UVP SMR Ostrołęka

Scoping 2024

Fachstellungnahme

REPORT
REP-0902

Abbildung 1: Die Karte zeigt die Betriebe mit hohem oder erhöhtem Risiko eines schweren Industrieunfalls in der Nähe der geplanten Reaktoren

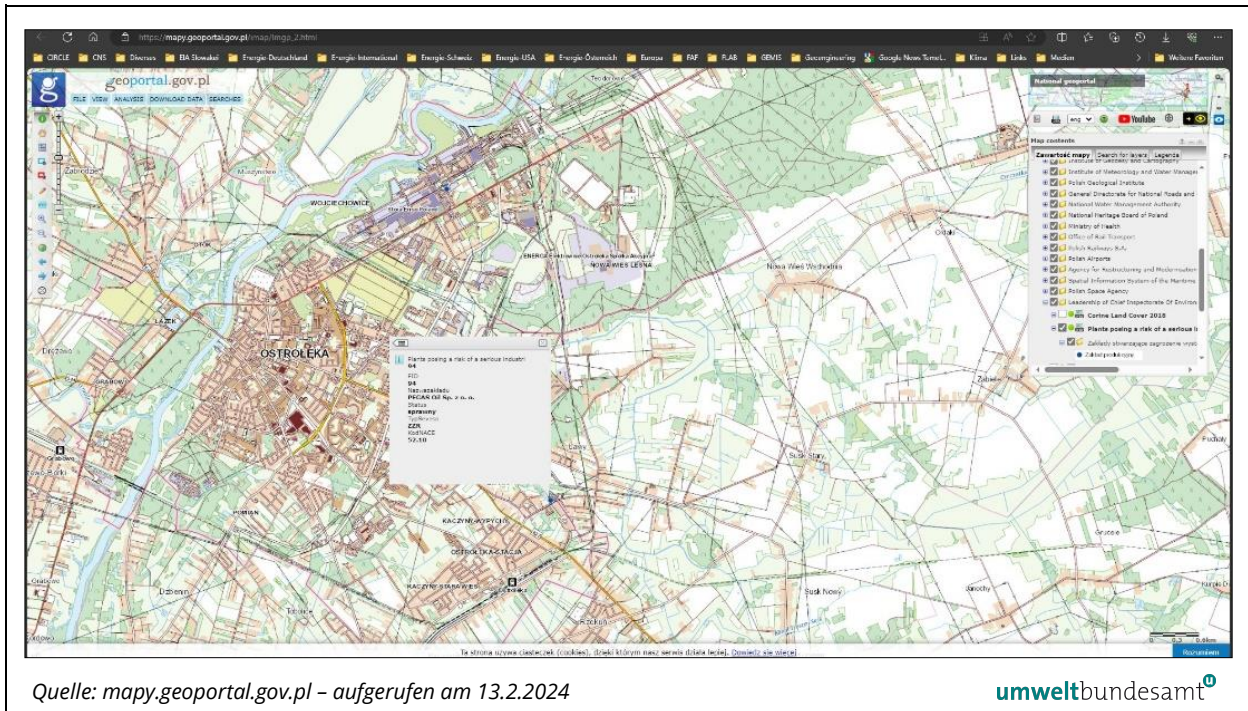
- Im Gebiet der geplanten Reaktoren befindet sich ein Industrieareal, mit dem Kraftwerk Ostrołęka, einer Baustelle für ein GuD Kraftwerk und eines nicht umgesetzten Kohlekraftwerksblocks. Zuvor befand sich dort eine Deponie für Abfälle aus den Kraftwerken Ostrołęka A und B. Für den Bau des Kohleblocks wurde die Deponie rekultiviert. In unmittelbarer Nähe des Standorts befinden sich Betriebe, die den Bestimmungen der Seveso-Richtlinie unterliegen. Industrieanlagen gemäß Seveso-Richtlinie stellen an sich unter Unfallbedingungen ein Gefährdungspotential für die Umwelt dar. Im Detail sind die für die jeweiligen Industrieanlagen spezifischen Gefährdungen für die Umwelt im Normalbetrieb wie auch insbesondere unter Unfallbedingungen darzustellen. Breiter Raum sollte die UVE Szenarien widmen, die wechselseitige Ein- und Auswirkungen zwischen den Industrieanlagen und den geplanten Reaktoren unter Normal- und vor allem auch Unfallbedingungen darstellen.
